CAAC 适 航 指 令

编号: CAD2014-A320-26R1

一. 标题: 氧气 - 乘客化学氧气产生器 - 更换

图1 - 日期标识位置(格式为MM-YY)

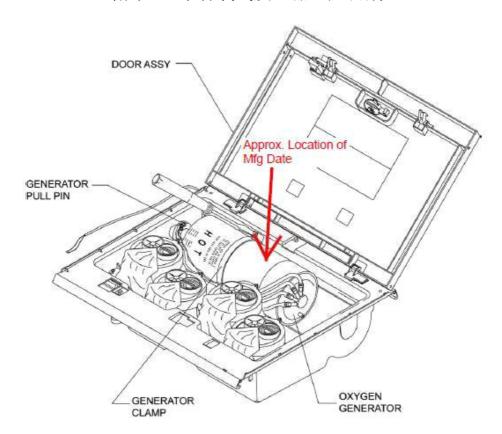
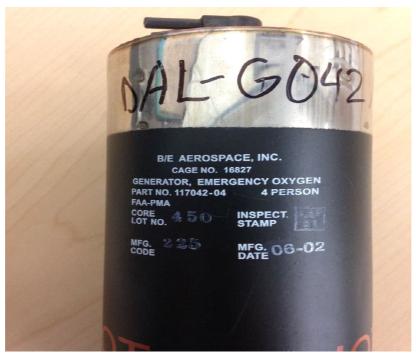
- 2. 除非已经完成,应在规定时间内采取以下措施:
- 2.1**在本指令表1要求的完成时间(依适用)内**,按照Airbus AOT A35N006-14的说明,识别件号P/N在本指令表1中的每个乘客氧气发生器的生产日期(生产日期标识位置见本指令附录1)。
